6.1.3 検討3:S-1北西部の鉱物脈法等による評価

6.2 S-2・S-6の有識者会合の評価と追加検討について

6.2 S-2・S-6の有識者会合の評価と追加検討について ー概要ー

No.2トレンチスケッチ 展開図
(有識者が示した層理, 礫質部の上面を加筆)

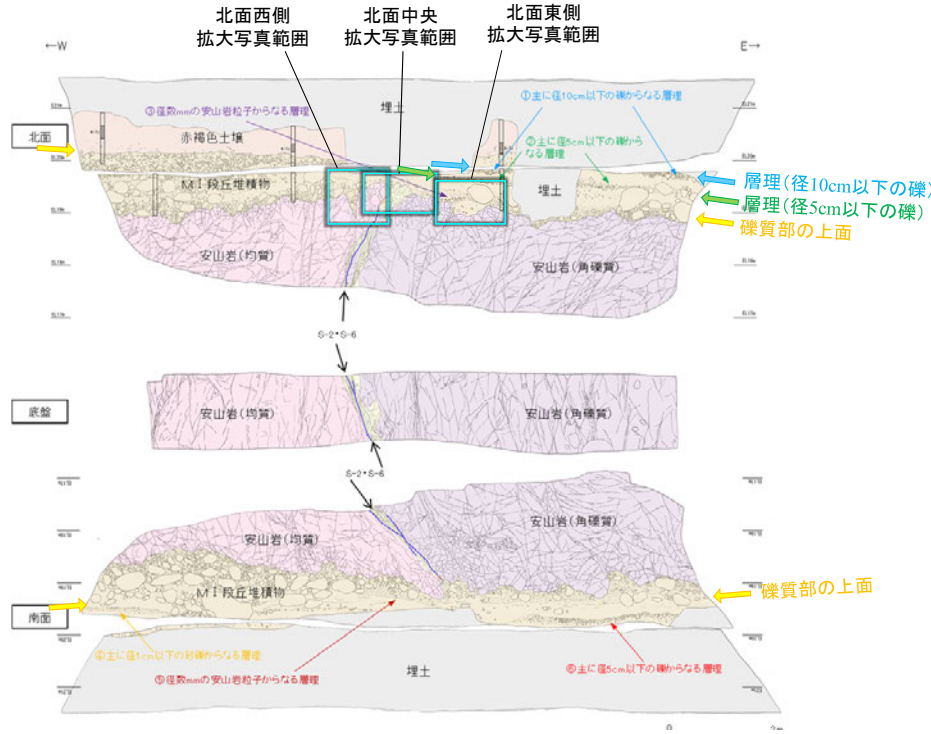
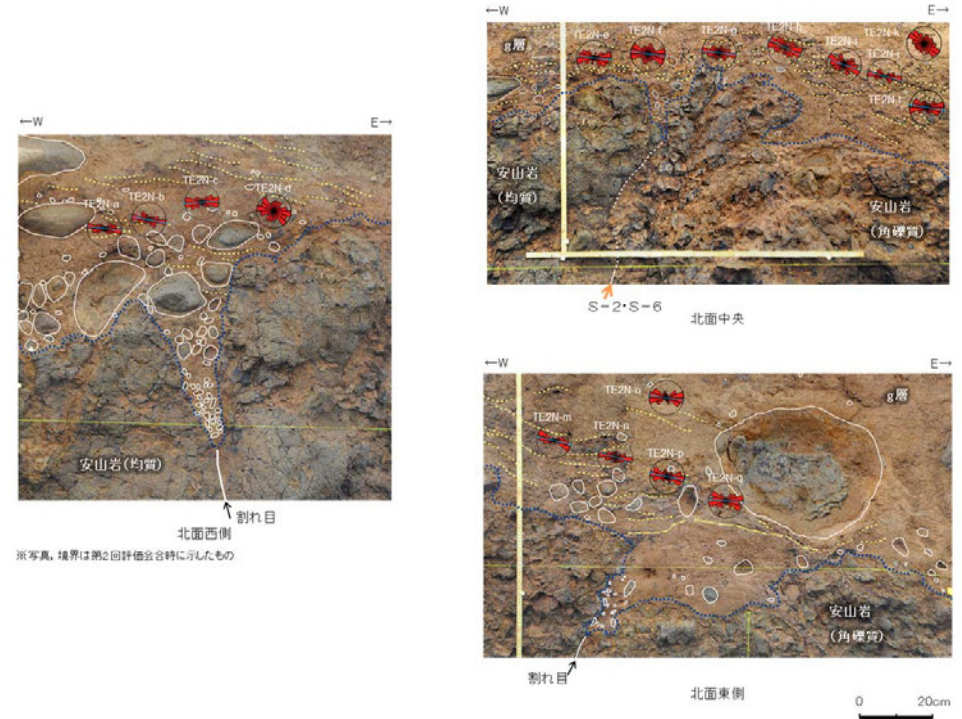
- 有識者会合は、下表(1), (2)のことから、No.2トレンチのM I 段丘堆積物が山側(東側)に傾斜すると評価している。
- これらの評価に対して、下表右に示すデータ拡充及び検討を行った。
- 検討の結果、MIS5eの海成堆積物中の層理面等が山側に向かって一様に傾斜する傾向は認められないことを確認した。

有識者会合の評価	
(1)	<ul style="list-style-type: none"> 南北両面において、岩盤上位のM I 段丘堆積物最下部に位置する礫質部の上面が、全体として山側(東側)が低くなっている(左上図の黄色矢印)。No.2トレンチではM I 段丘堆積物全体が同様に山側が低くなる傾向があり、特に北面においては、M I 段丘堆積物中で上記礫質部の数10cm上位に認められる“主に径5cm以下の礫からなる層理”と、その上位の径10cm以下の礫からなる層理において、その傾向が明瞭に確認できる(左上図の緑色・青色矢印)。
(2)	<ul style="list-style-type: none"> M I 段丘堆積物中の礫等の長軸の角度分布も、北面中央、北面西側及び北面東側の全ての場所において、山側(東側)に緩く傾斜する(右上図)。

有識者会合以降のデータ拡充	検討内容
<ul style="list-style-type: none"> シュミットネットによる定量的な観察 	<p>No.2トレンチ南北両面の層理の傾向を定量的に確認し、層理が山側に傾く傾向がみられるかを確認する(P.419)。</p>
<ul style="list-style-type: none"> 礫の長軸角度分布解析 	<p>有識者会合が礫の長軸の東傾斜を指摘した箇所以外も含め、トレンチ全体において礫の長軸の角度分布解析を実施し、礫の長軸が山側に傾く傾向がみられるかを確認する(P.420~422)。</p>

6.2.2 検討2: No.2トレンチの層理面等の傾斜に関する検討 – 層理の傾斜方向 –

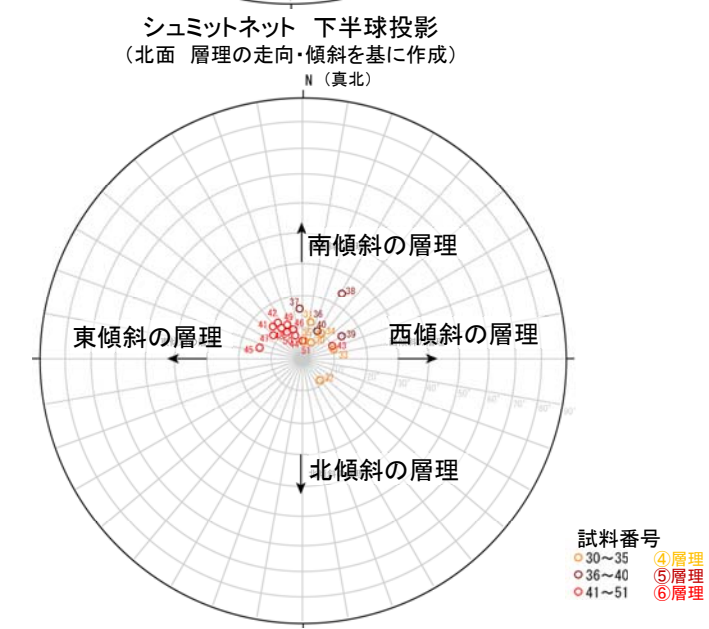
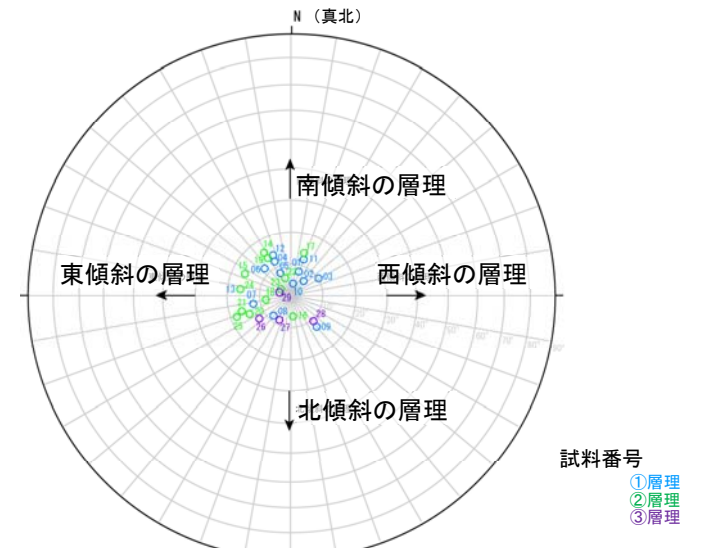
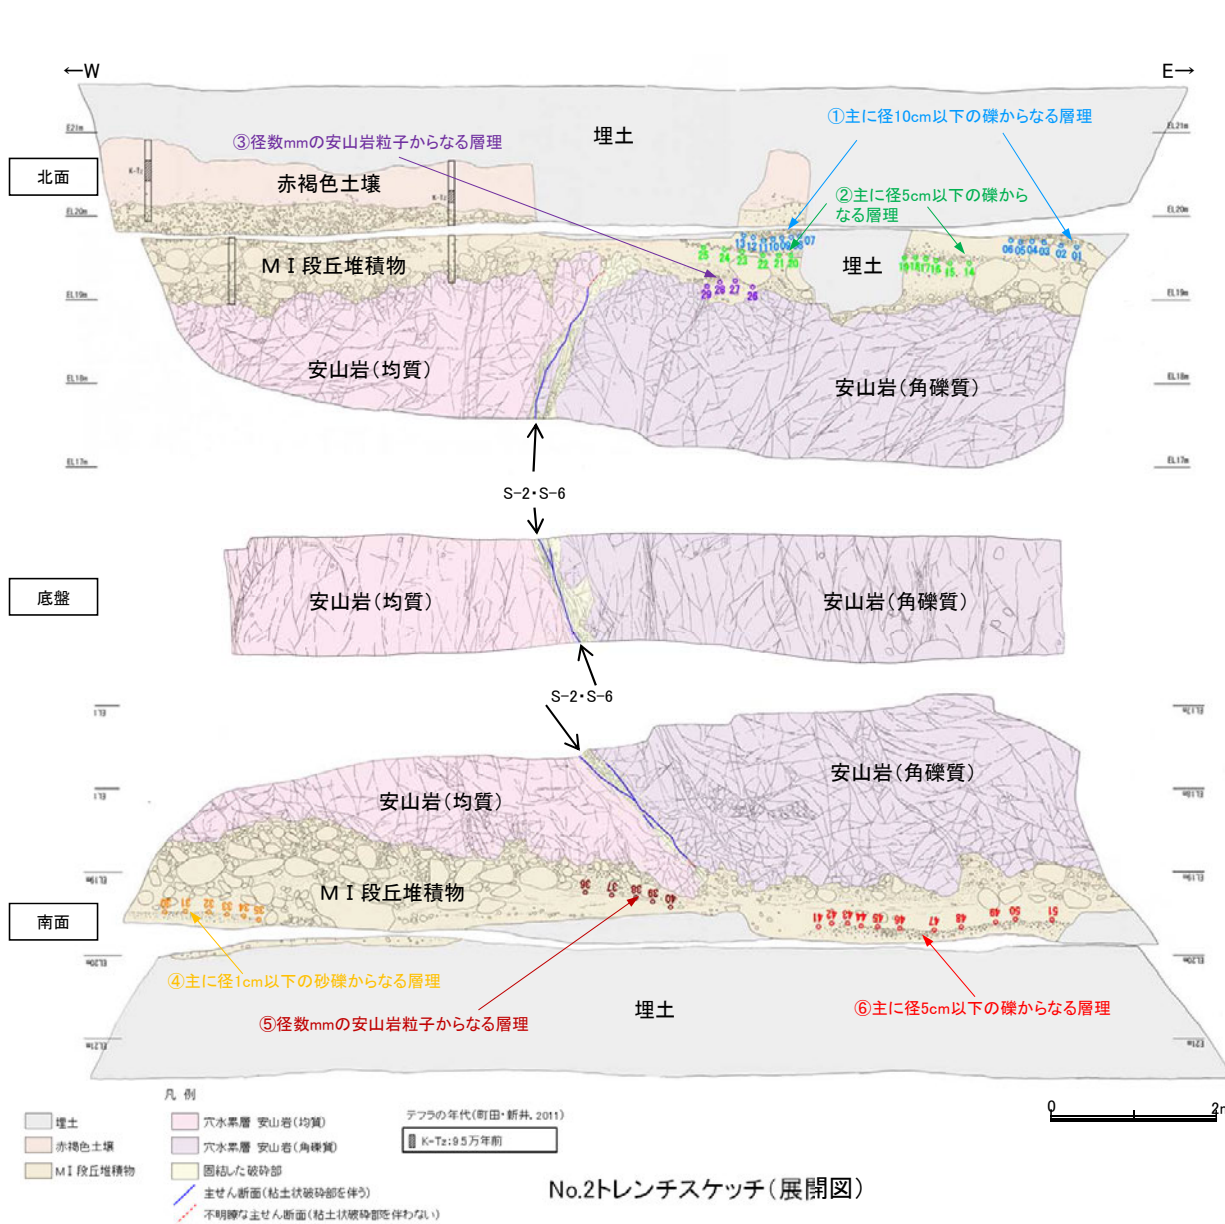
○有識者会合は、北面東側のM I 段丘堆積物において山側(東側)に傾斜する層理(下スケッチ図 ※①②層理)が認められることから、M I 段丘堆積物全体が山側が低くなる傾向があると評価している。

○トレンチ両面の層理の傾向をシュミットネットにより定量的に確認した結果、M I 段丘堆積物全体の層理が一様に山側(東側)に傾斜する傾向は認められない。

【有識者会合が指摘した箇所の調査結果】

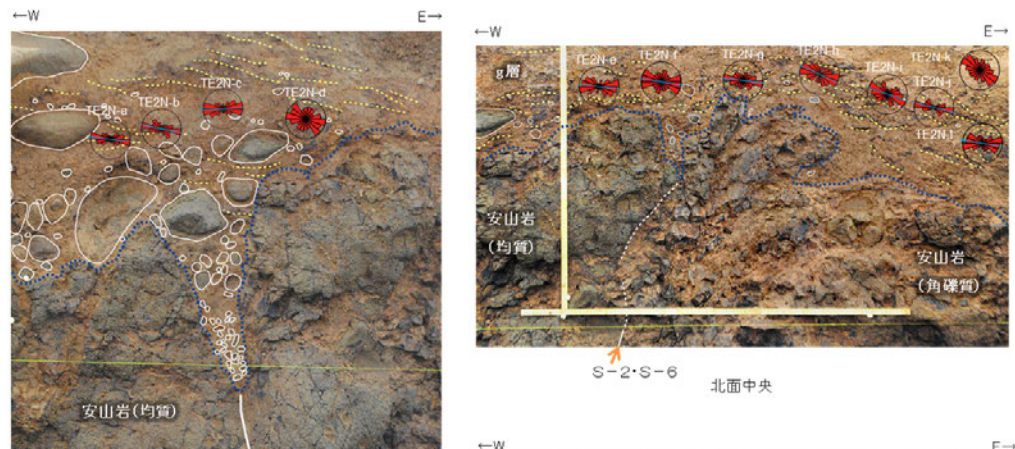
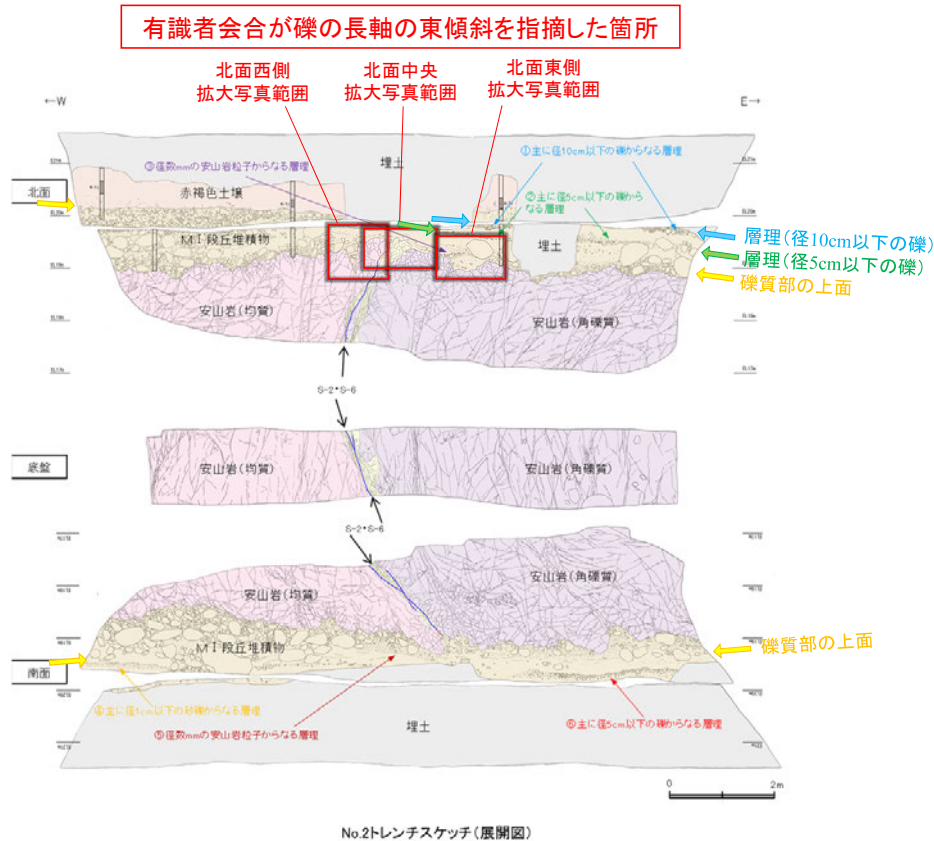
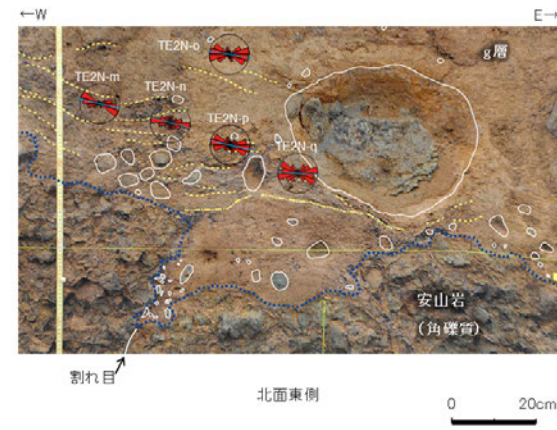
- 有識者会合は、M I 段丘堆積物中の礫等の長軸の角度分布も、北面中央、北面西側及び北面東側の全ての場所において、山側(東側)に緩く傾斜すると評価している。
- 当社は、有識者会合が指摘した箇所以外に、No.2トレンチ南北両面においてM I 段丘堆積物中の礫等の長軸の角度分布を確認しているが、礫等の長軸が一様に山側(東側)に傾斜する傾向は認められない(次頁、次々頁)。

・上写真の調査範囲においては、礫の長軸方向は10°程度山側(東側)に傾斜する傾向がみられる。

位置図(エリア1-1)

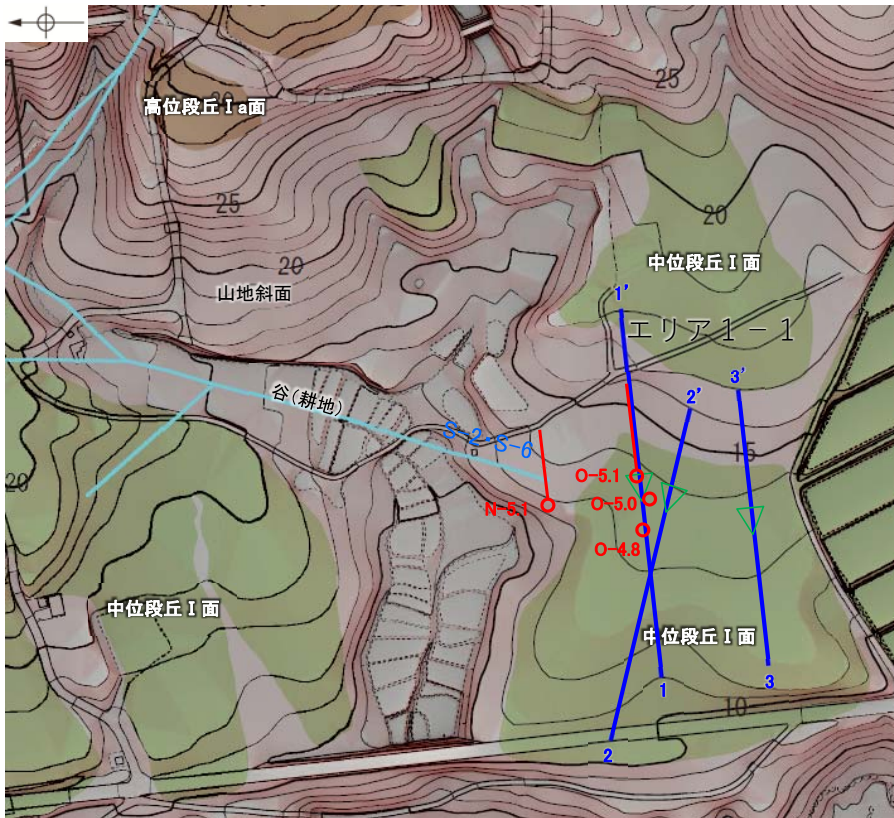
○有識者会合は、S-2・S-6南方延長における断層露頭の有無とその状況を確認することを今後の課題④(2)、S-2・S-6南方延長(エリア1-1)における中位段丘I面堆積物との関係を調査することを、今後の課題④(3)としている。
○ボーリング調査の結果、S-2・S-6は、N-5.1孔以南に認められないことから(P.427~432)、南方延長の中位段丘I面及び露岩域まで連続しない。

位置図(石川県(1997)に一部加筆)

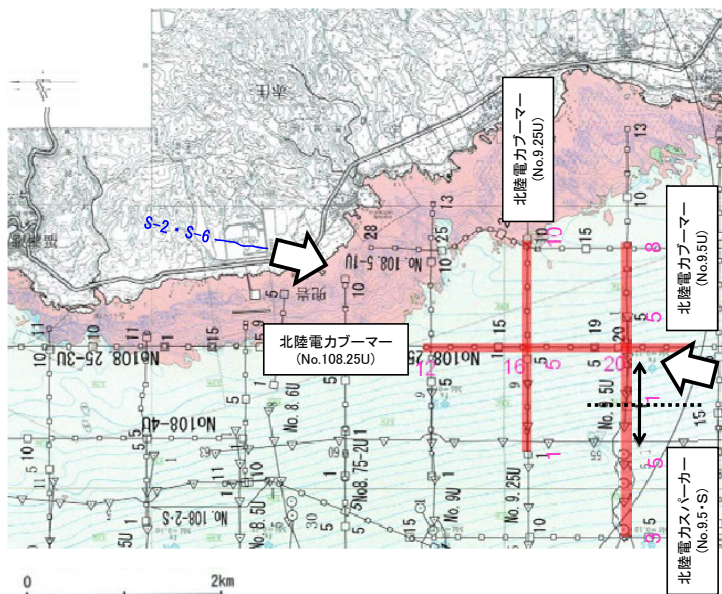
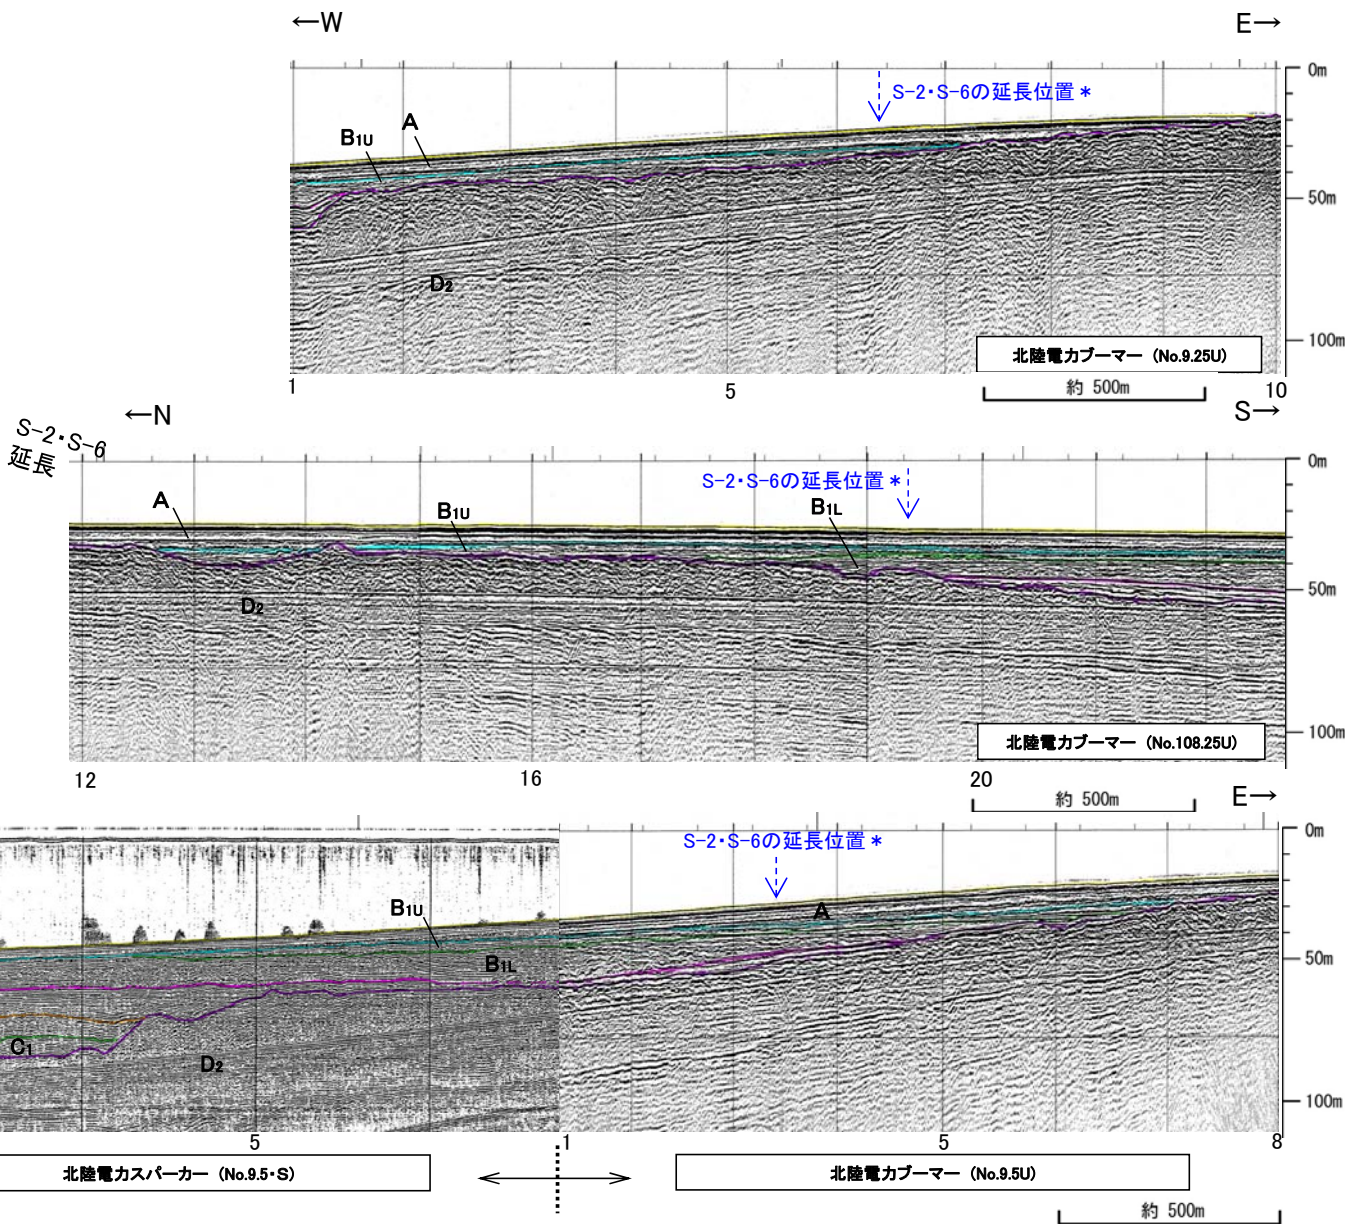
- 有識者会合は、南方延長海域における音波探査記録結果を再検討することを、今後の課題④(4)としている。
- 音波探査記録の解析の結果、S-2・S-6の南方延長海域において断層は認められない。

反射法・VSP探査結果(東西測線: 深度断面)※

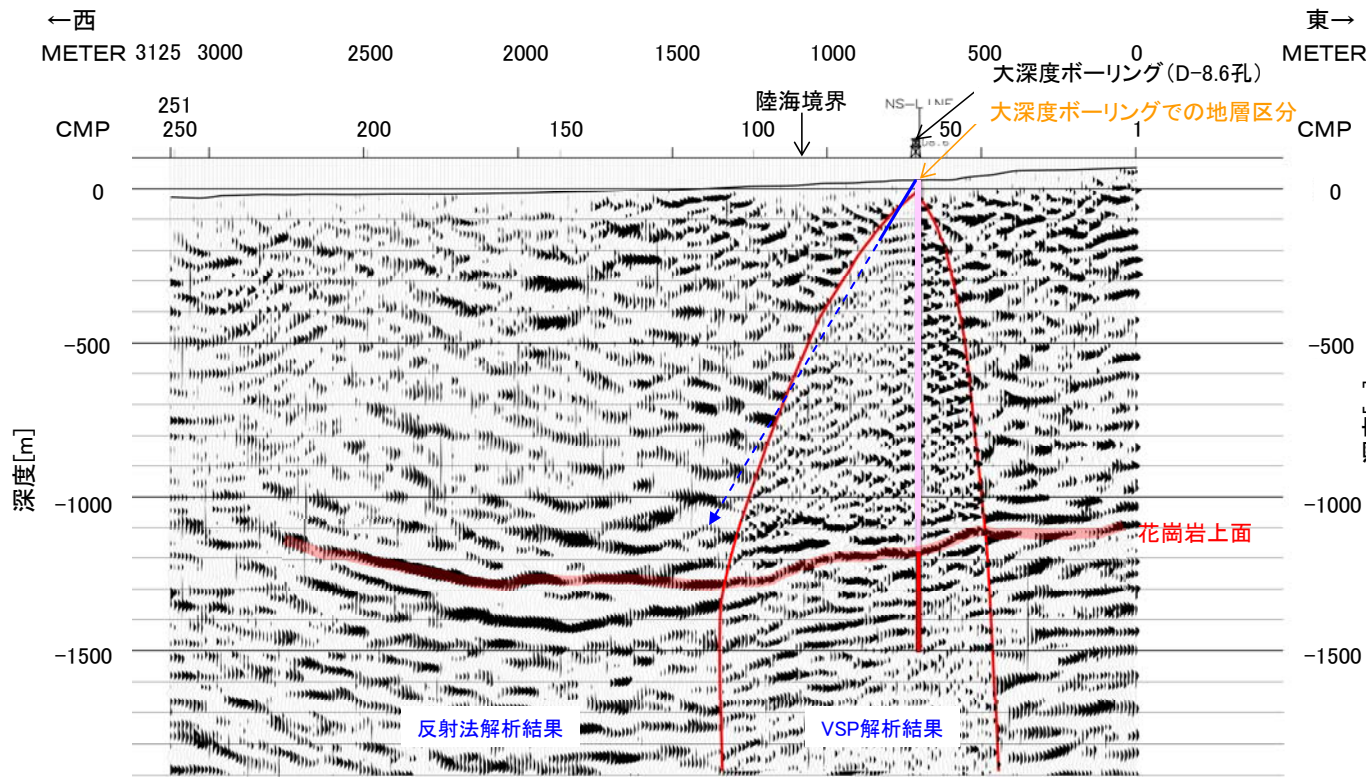
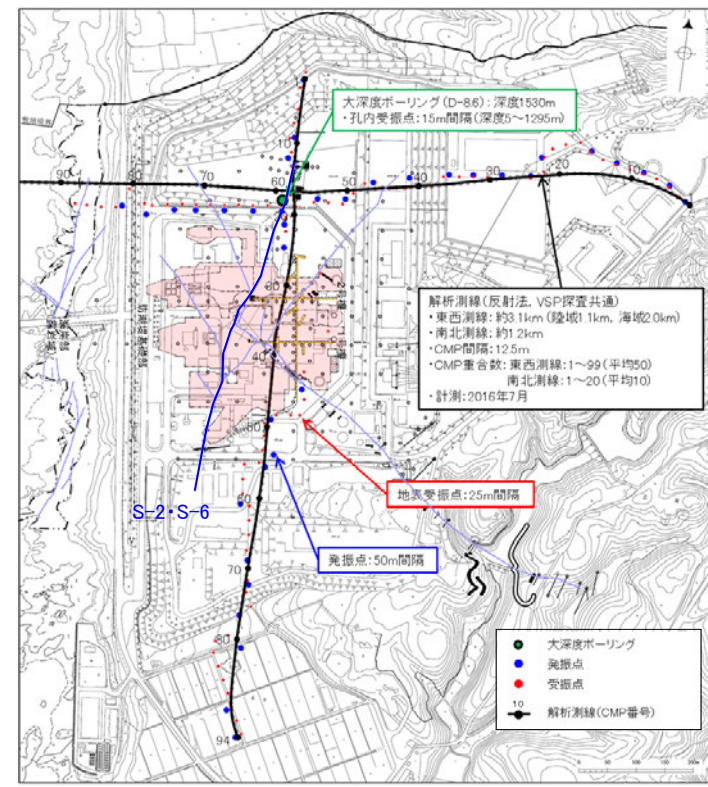
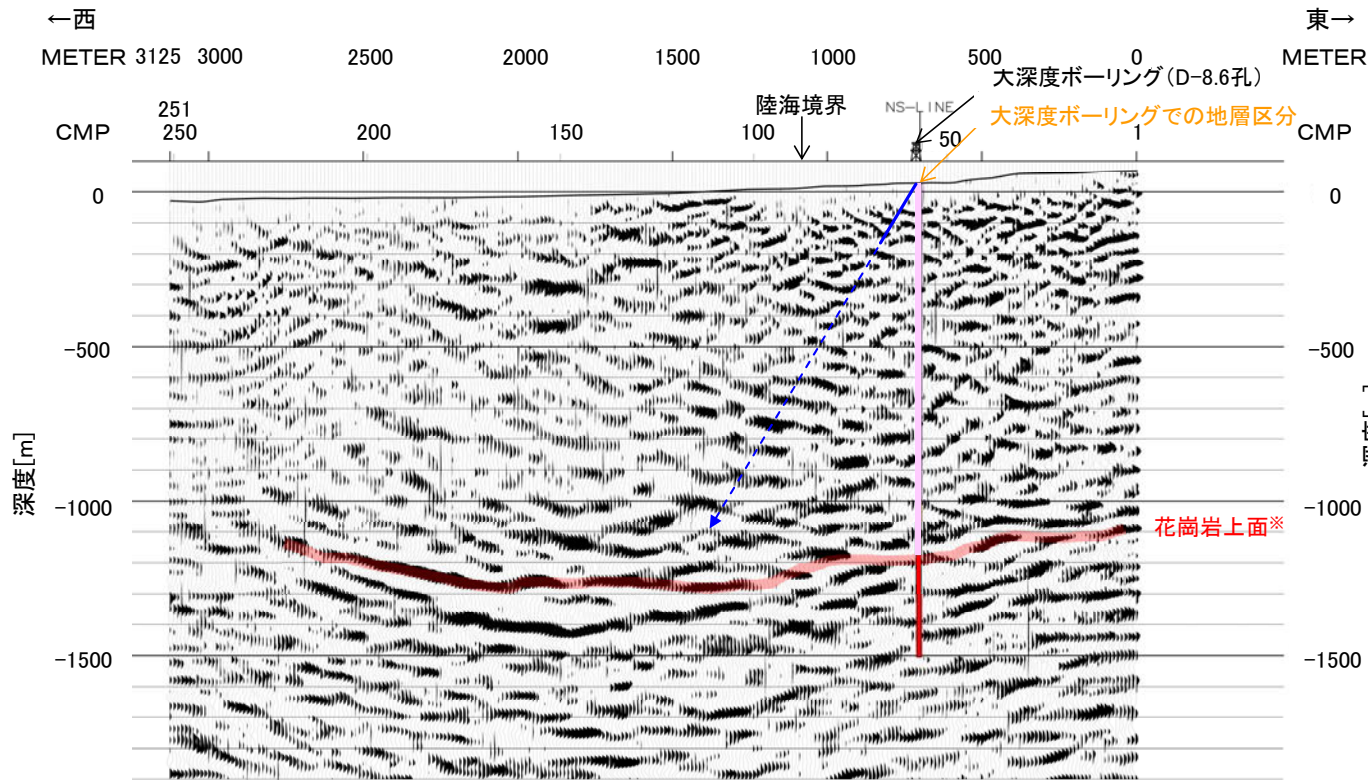
○有識者会合は、広域的枠組みの中での敷地の地形・地質構造に関する検討として、ボーリングで得られた点情報だけでなく、VSP探査などの物理探査により、敷地内の断層の連続性と敷地周辺の断層との関係を明らかにすることを今後の課題⑤としている。

○反射法・VSP探査の結果、S-2・S-6の地下延長の花崗岩上面に相当する反射面に、変位を与える断層は認められない。
